**Saatja:** Laur Kõiv  
**Saatmisaeg:** esmaspäev, 18. september 2023 15:59  
**Adressaat:** 'Piret.Kikkas@skpk.ee'  
**Teema:** Harju maakond, Saue vald, Ääsmäe küla ÜVK torustike III etapp  
**Manused:** IKÕ näidislahendus.pdf

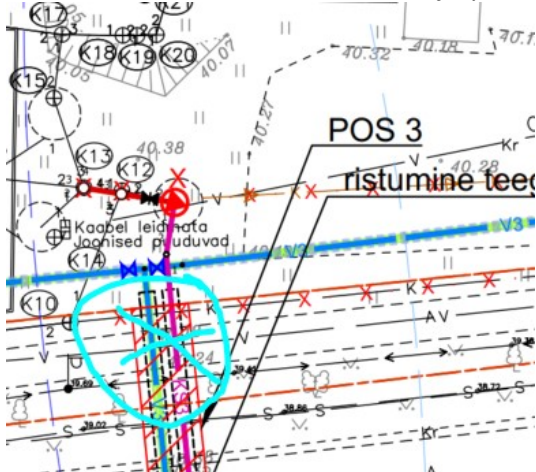
- Palume IKÕ plaanide loetavust parandada. Eemaldada asjasse mittepuutuv info (näiteks kõrgusandmed). Plaani värvuse poolest korrigeerida (taustainfo halliga, punased ristid halliga), et IKÕ ala ja antud vee- ja kanalitorud oleks selgesti tuvastatavad. Tingmärkides kajastada IKÕ plaanile oluline info vastavalt IKÕ näidislahendusele.
- Palume lisada IKÕ plaanide tabelitesse sihtotstarve.

Katastriüksuse tunnr ja sihtotstarve
72704:002:0095 11403 Ääsmäe mõi
72704:002:0095 11403 Ääsmäe mõi

- Palume IKÕ asendiplaanidel paigutada riigitee maaüksuste katastritunnused ja nimed loetavalt.
- Antud IKÕ ala on ilmselt osaliselt väljaspool riigitee maaüksust. Palume kontrollida ning korrigeerida.

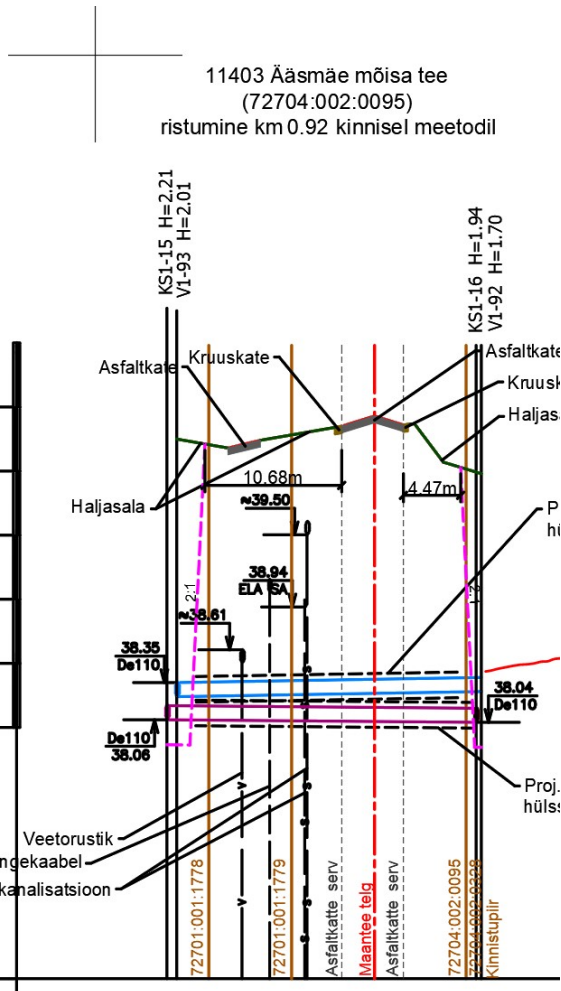
- Palume asendiplaani tingmärkidesse lisada musta katkendjoone selgitus vee, kanali ja survekanali kohta.
